改善箇所説明図

【改善対象部位詳細】

① リフトアーム(クロスヘッド)を対策品に交換する

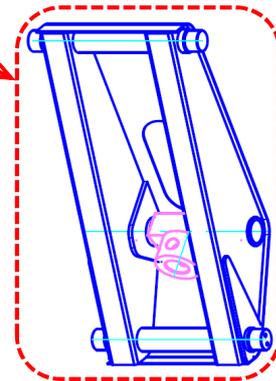
【注】
クロスヘッド単体の交換ができない構造のため、リフトアーム(クロスヘッド含む)を対策型に交換します。

②-1 荷箱主桁と横桁の前後に補強材を追加する

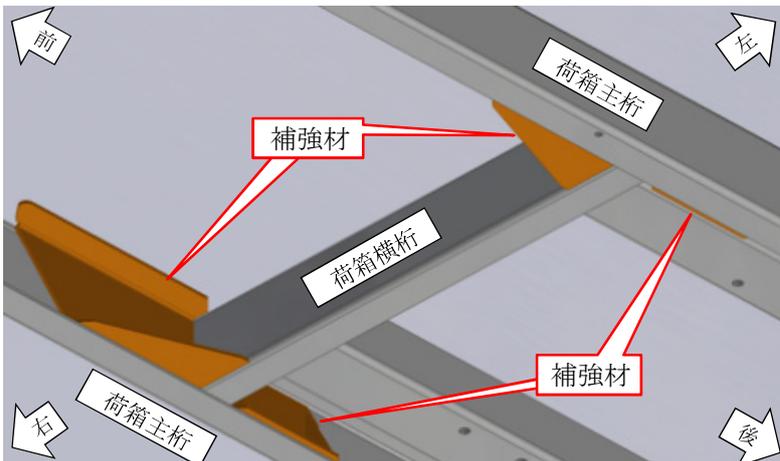
②-2 前側受木の下面にシムプレートを追加する

油圧配管配策状況

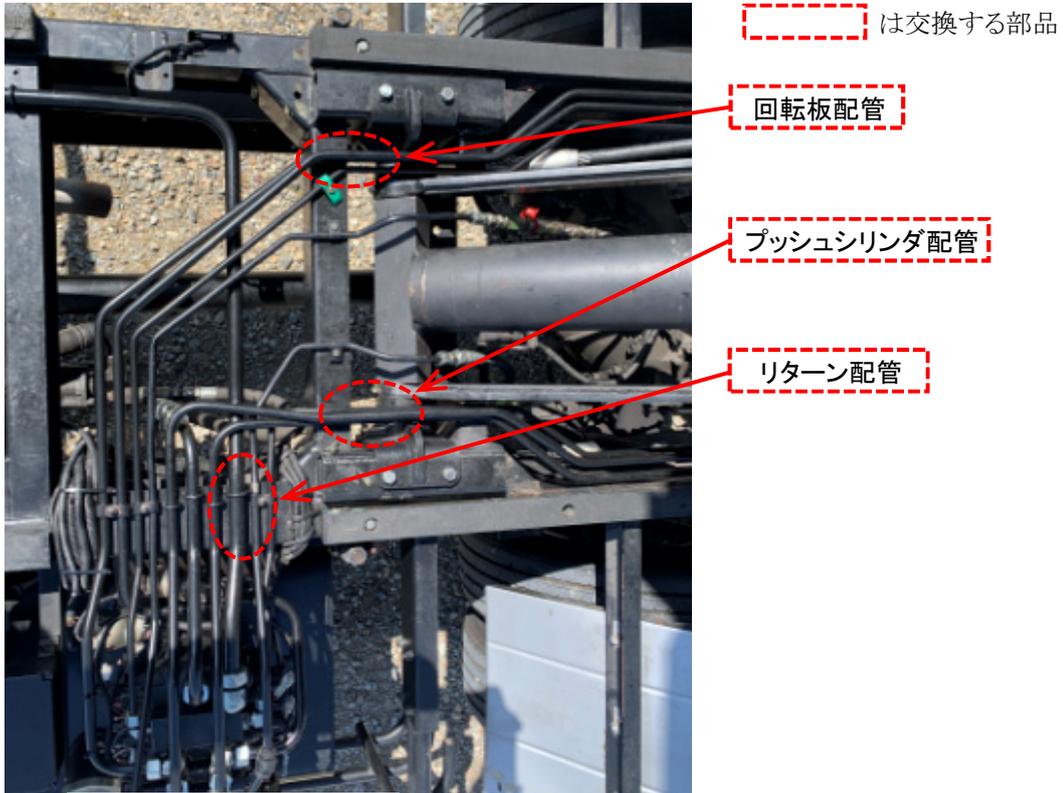
③ 油圧配管に損傷が見られた場合は対策型油圧配管に交換する
